## A: Behördenbeteiligung gemäß § 4 (1) BauGB

**Bebauungsplan Nr. 3.2 „Am Radbrucher Weg, 2. Änderung“**  
Frühzeitige Beteiligung der Behörden gemäß § 4 (1) BauGB und der Öffentlichkeit gemäß § 3 (1) BauGB

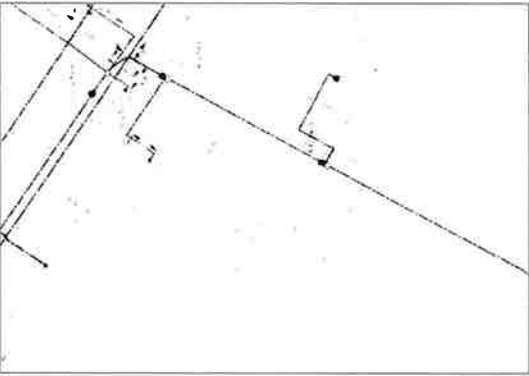
2.	<p><b>LGLN Kampfmittelbeseitigung (16.03.2023)</b></p>	<p><b>Wird beachtet.</b></p>
2.1	<p>Für die Planfläche liegen dem Kampfmittelbeseitigungsdienst Niedersachsen die folgenden Erkenntnisse vor (siehe beigefügte Kartenunterlage) :</p>	<p>Der Hinweis wird an den Vorhabenträger weitergeleitet. In den Bebauungsplan wird ein <u>Hinweis</u> eingefügt: „<u>Kampfmittel</u> Das Vorhandensein von Kampfmitteln kann nicht ausgeschlossen werden. Vor Baubeginn ist eine Luftbildauswertung durchzuführen, um die Kampfmittelfreiheit zu bescheinigen.“</p>

<p><b>Empfehlung: Luftbildauswertung Fläche A</b></p>	
	<p><b>Luftbilder:</b> Die derzeit vorliegenden Luftbilder wurden nicht vollständig ausgewertet.</p>	
	<p><b>Luftbildauswertung:</b> Es wurde keine Luftbildauswertung durchgeführt.</p>	
	<p><b>Sondierung:</b> Es wurde keine Sondierung durchgeführt.</p>	
	<p><b>Räumung:</b> Die Fläche wurde nicht geräumt.</p>	
	<p><b>Belastung:</b> Es besteht der allgemeine Verdacht auf Kampfmittel.</p>	
	<p>In der vorstehenden Empfehlung sind die Erkenntnisse aus der Zeit vor der Einführung des Kampfmittelinformationssystems Niedersachsen (KISNi), dem</p>
